**Verslag huishoudelijke elektrische installatie op laagspanning en zeer lage spanning****Algemeen:**

Referentie: 004-20260723-01	Datum controle: 23/07/2026
Keurder: 004

Eigenaar:	Onbekend	EAN-code:	Onbekend
Adres installatie:	Gansheidestraat 2, 3078 - MEERBEEK	Nummer teller(s):	1sag1105031329
		Distributienetbeheerder installatie:	Fluvius
Datum uitvoering installatie:	☐ Vóór 01/10/1981		
	☒ Tussen 01/10/1981 en 01/06/2020		
	☐ Vanaf 01/06/2020		
Type:	☒ Wooneenheid ☐ Niet-huishoudelijk ☐ PV ☐ Batterij ☐ Laadpaal

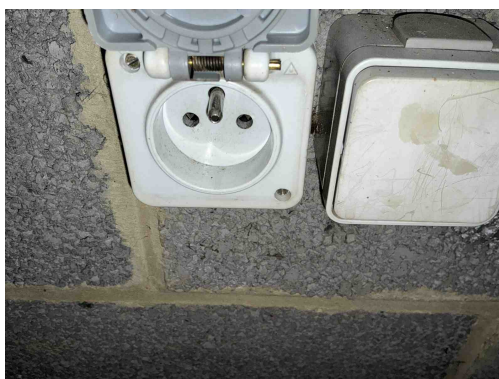
T11 - De contactdozen waarvan de toegekende stroomsterkte maximaal 16A en de toegekende spanning maximaal 250V bedraagt en niet bedoeld zijn voor de voeding van een of meerdere verbruikstoestellen voor een specifiek doel en niet geplaatst zijn in of op schakel- en verdeelborden, beschikken niet of IPXX-D (incl. gemeenschappelijke delen residentieel geheel) (Boek 1: 4.2.2.3/5.3.5.2).

Opmerking: Oa kelder, garage

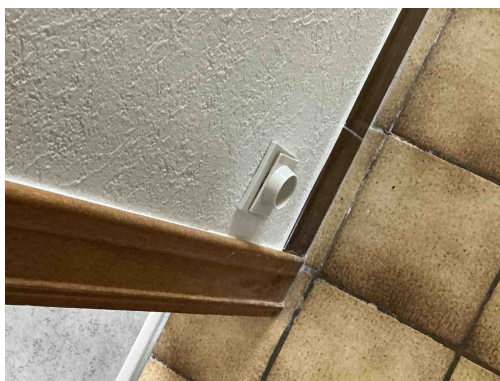
T11 - De contactdozen waarvan de toegekende stroomsterkte maximaal 16A en de toegekende spanning maximaal 250V bedraagt en niet bedoeld zijn voor de voeding van een of meerdere verbruikstoestellen voor een specifiek doel en niet geplaatst zijn in of op schakel- en verdeelborden, beschikken niet of IPXX-D (incl. gemeenschappelijke delen residentieel geheel) (Boek 1: 4.2.2.3/5.3.5.2).

Opmerking: Oa kelder, garage

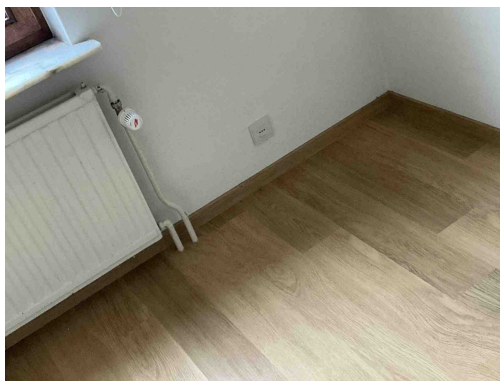
T23 - Het elektrisch materiaal is beschadigd. (Boek 1: 1.4.1.3).
Opmerking: Oa hal

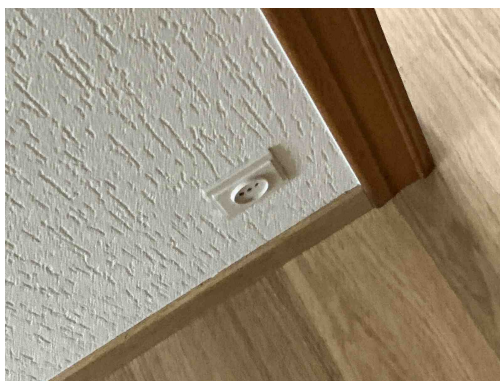
A20 - Er bevindt zich een contactdoos zonder beschermingsgeleider in de elektrische installatie. Deze is niet geplaatst achter een differentieelstroombeschermingsinrichting met grote (max. 30mA) of zeer grote (max. 10mA) gevoeligheid.
Opmerking: Oa living, hal, slaapkamer1,2, 3,..

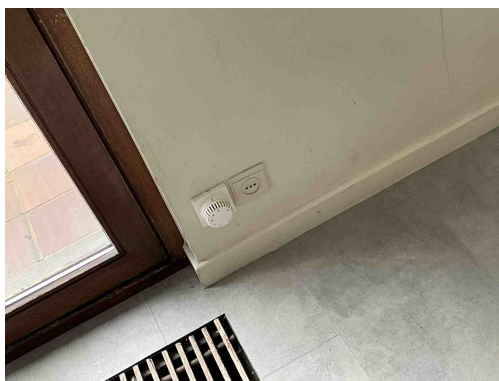
A20 - Er bevindt zich een contactdoos zonder beschermingsgeleider in de elektrische installatie. Deze is niet geplaatst achter een differentieelstroombeschermingsinrichting met grote (max. 30mA) of zeer grote (max. 10mA) gevoeligheid.

Opmerking: Oa living, hal, slaapkamer1,2, 3,..

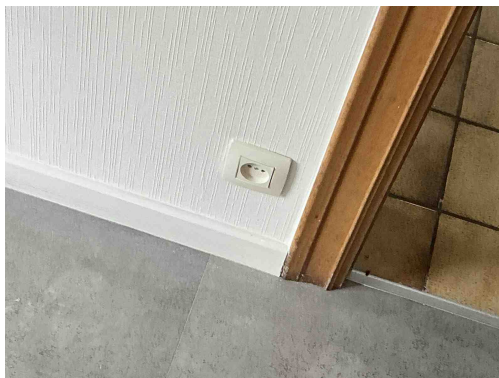
A20 - Er bevindt zich een contactdoos zonder beschermingsgeleider in de elektrische installatie. Deze is niet geplaatst achter een differentieelstroombeschermingsinrichting met grote (max. 30mA) of zeer grote (max. 10mA) gevoeligheid.

Opmerking: Oa living, hal, slaapkamer1,2, 3,..

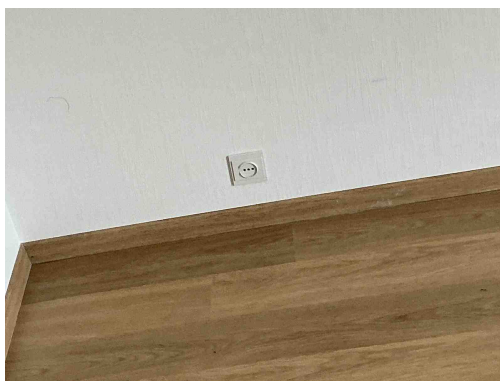
A20 - Er bevindt zich een contactdoos zonder beschermingsgeleider in de elektrische installatie. Deze is niet geplaatst achter een differentieelstroombeschermingsinrichting met grote (max. 30mA) of zeer grote (max. 10mA) gevoeligheid.

Opmerking: Oa living, hal, slaapkamer1,2, 3,..

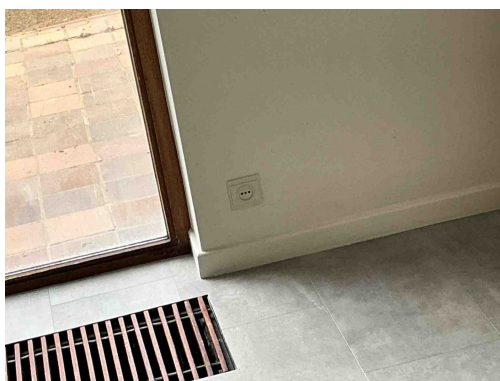
A20 - Er bevindt zich een contactdoos zonder beschermingsgeleider in de elektrische installatie. Deze is niet geplaatst achter een differentieelstroombeschermingsinrichting met grote (max. 30mA) of zeer grote (max. 10mA) gevoeligheid.

Opmerking: Oa living, hal, slaapkamer1,2, 3,..

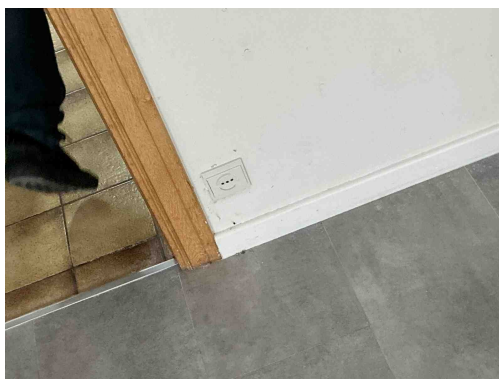
A20 - Er bevindt zich een contactdoos zonder beschermingsgeleider in de elektrische installatie. Deze is niet geplaatst achter een differentieelstroombeschermingsinrichting met grote (max. 30mA) of zeer grote (max. 10mA) gevoeligheid.

Opmerking: Oa living, hal, slaapkamer1,2, 3,..

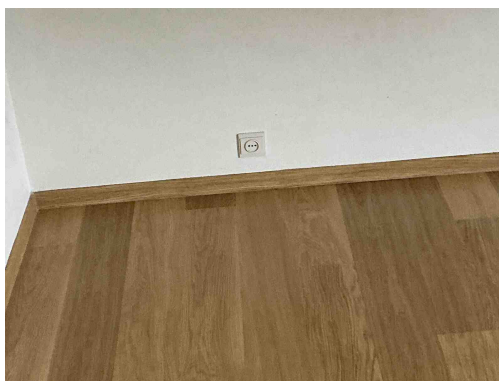
A20 - Er bevindt zich een contactdoos zonder beschermingsgeleider in de elektrische installatie. Deze is niet geplaatst achter een differentieelstroombeschermingsinrichting met grote (max. 30mA) of zeer grote (max. 10mA) gevoeligheid.

Opmerking: Oa living, hal, slaapkamer1,2, 3,..

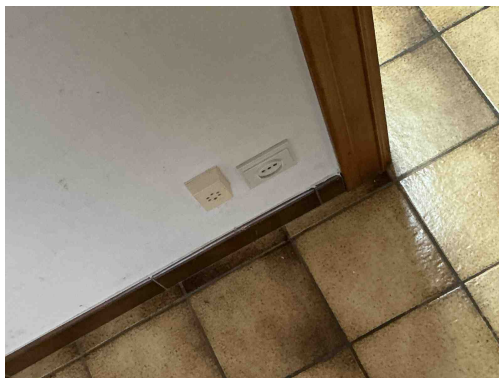
A20 - Er bevindt zich een contactdoos zonder beschermingsgeleider in de elektrische installatie. Deze is niet geplaatst achter een differentieelstroombeschermingsinrichting met grote (max. 30mA) of zeer grote (max. 10mA) gevoeligheid.

Opmerking: Oa living, hal, slaapkamer1,2, 3,..

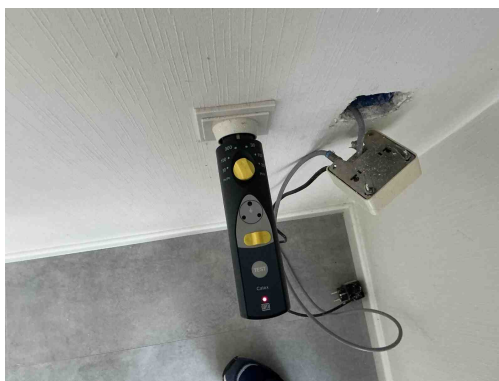
A20 - Er bevindt zich een contactdoos zonder beschermingsgeleider in de elektrische installatie. Deze is niet geplaatst achter een differentieelstroombeschermingsinrichting met grote (max. 30mA) of zeer grote (max. 10mA) gevoeligheid.

Opmerking: Oa living, hal, slaapkamer1,2, 3,..

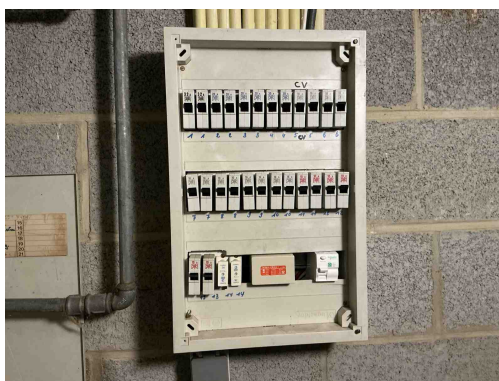
A16 - Er is geen continuïteit van de beschermingsgeleider van de contactdoos (Boek 1: 5.4.3.4).

Opmerking: Oa living

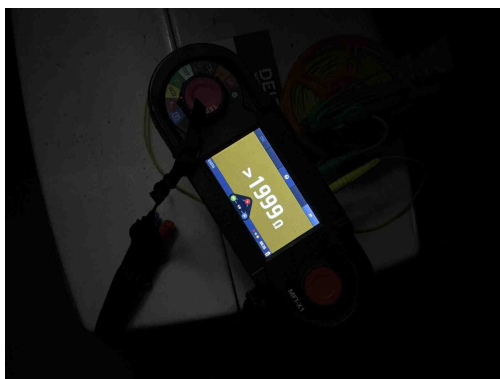
B29 - Het elektrisch verdeelbord in een huishoudelijke ruimte is niet voorzien van een deur (Boek1: 5.3.5.1).

Opmerking: Oa bord 1

B06 - Het elektrisch verdeelbord heeft niet de minimale beschermingsgraad IPXX-B in een gewone ruimte (Boek 1: 4.2.2.3).

D08 - De nodige markeringen op de beveiligingstoestellen ontbreken of zijn onleesbaar (Boek 1: 5.3.5.5).

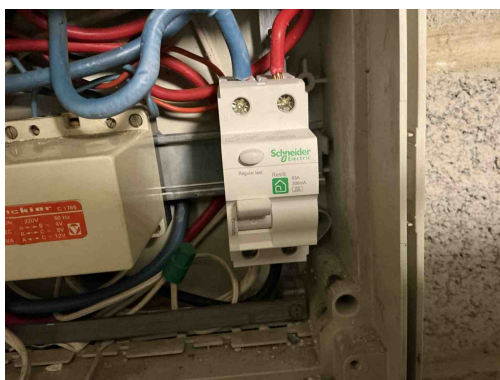
A05 - De waarde van de spreidingsweerstand van de aardverbinding is te hoog (Boek 1: 5.4.2).

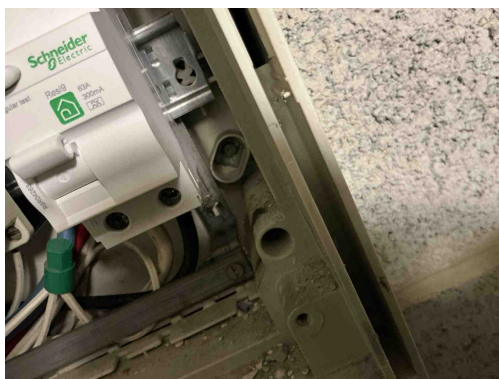
D04 - De hoofddifferentieelstroominrichting is niet verzegelbaar (Boek 1: 4.2.4.3).

Opmerking: Oa bord 1

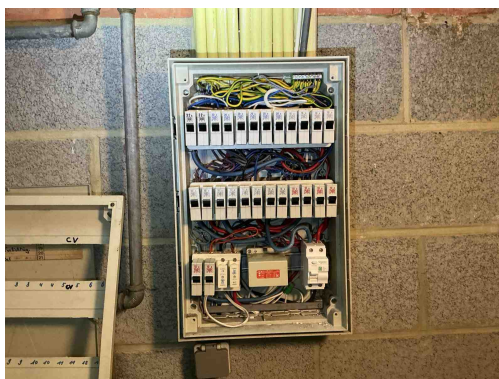
T21 - Het elektrisch materieel is niet geplaatst volgens de voorschriften van de fabrikant/ regels van goed vakmanschap . (Boek 1: 1.4.1.3)

Opmerking: Oa bord 1
